Förderkreis »Rettet die Elbe« eV

Hamburg, den 08.2.2016
Planfeststellungsverfahren
Eurogate Westerweiterung des CHT
Stellungnahme zum Fachbeitrag WRRL

(Fachbeitrag Wasserrahmenrichtlinie, IBL GmbH)

Beispiel Baggermengen

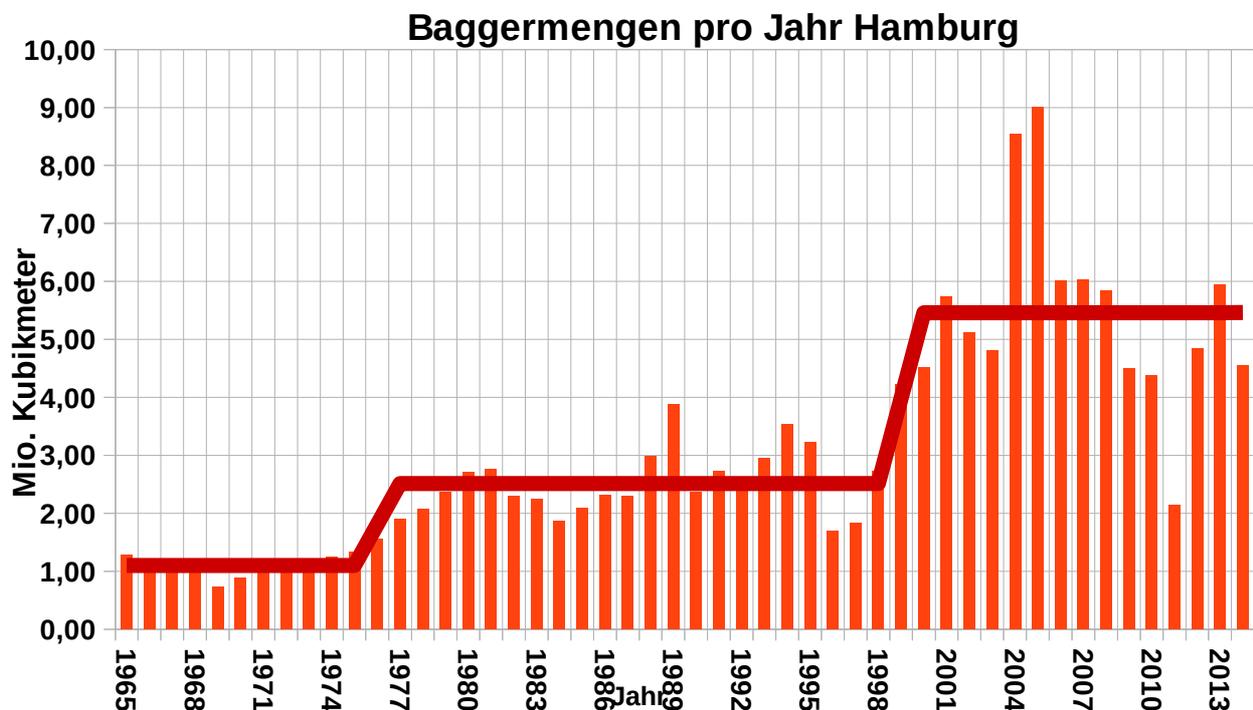
Im Diagramm sind die jährlichen Baggermengen von 1965 bis 2014 in Hamburg aufgetragen. Der Durchschnitt der jährlichen Baggermengen zeigt von 1965 bis 1976 ein Niveau von gut 1 Mio. m³ pro Jahr, nach der Vertiefung 1976 von 2,5 Mio. m³ pro Jahr, und ab der letzten Vertiefung 1999 bei stark schwankende nMengen im Durchschnitt 5,5 Mio. m³ pro Jahr. Eine relevante Änderung der Baggermengen im Verhältnis zu den Oberwasserabflüssen ist nicht erkennbar, auch nicht, wenn

man die Zahl der besonders kritischen Tage mit Abflüssen unter 300 m³/s wählt. Vor der letzten Elbvertiefung haben auch schwächste Abflussjahre nie zu Baggermengen über 4 Mio. m³ geführt. Die Abfluss-Lage zwischen 1989 und 1992 war wesentlich dramatischer als zwischen 2003 und 2005.

Der Anstieg der Baggermengen hat vor allem strombauliche Ursachen, denn kritische Auflandungen treten an bestimmten Stellen im Strom und in Hafengebieten auf. Die bereits seit mehreren Jahren angelegten Sedimentationsrinnen und vertieften Drehkreise haben dazu beigetragen und werden durch die Westerweiterung vergrößert.

Dunkles und helles Volumen

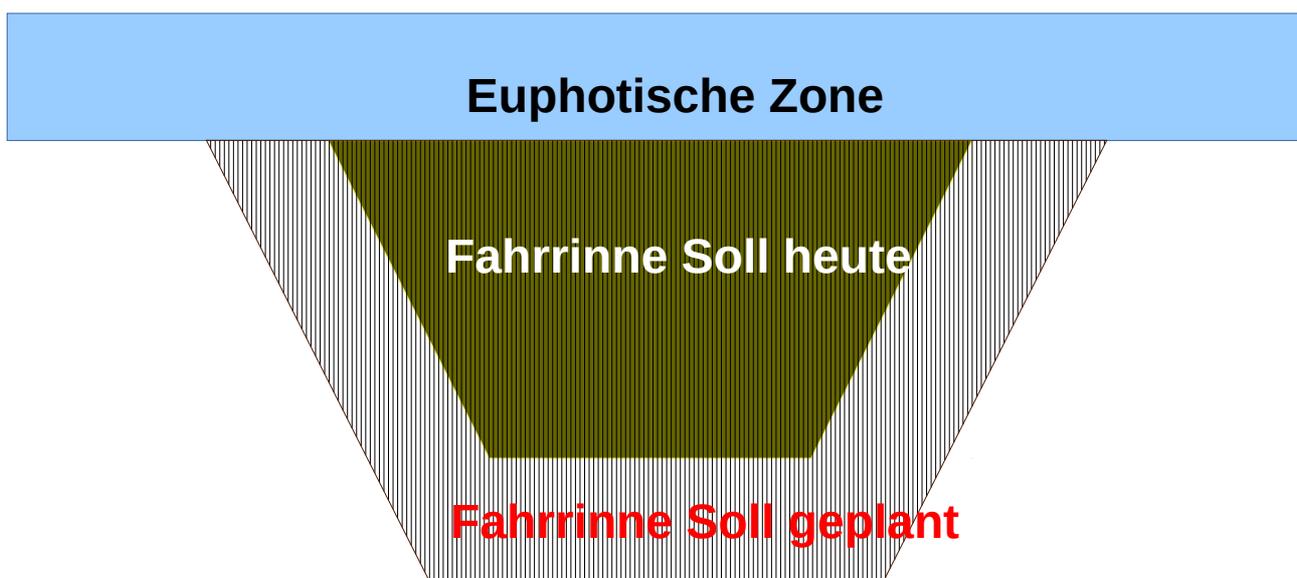
Die Vergrößerung des dunklen Tiefwasservolumens bei gleichbleibender Wasseroberfläche sei bei der Westerweiterung minimal und ohne Belang, erklärt IBL. Diese Aussage beruht auf der Beschränkung auf einen sehr kurzen Flussabschnitt. Da jedoch die Westerweiterung im Zusammenhang mit der Elbvertiefung steht und sogar eigenständig Vertiefungen vorsieht, die über die geplante generelle Solltiefe hinausgehen, muss das Problem des Sauerstoffhaushalts im größeren Rahmen diskutiert werden.

Die geplante Westerweiterung erhöht das Risiko von Sauerstofflöchern, weil das Verhältnis des hellen (euphotischen) Volumens, in dem die Algen leben und Sauerstoff produzieren, zu dem des dunklen (disphotischen) Volumens ungünstiger wird. Die Algen werden durch mehrfaches Hin- und Her mit der Tide verschärften Bedingungen ausgesetzt. Weil der Flutstrom gegenüber dem Ebbstrom seit der Vertiefung 1999 an Stärke gewonnen hat (tidal pumping), wird der Netto-Transportweg stromab während einer Tide verkürzt, und die Algen verweilen länger in der Krisenzone.
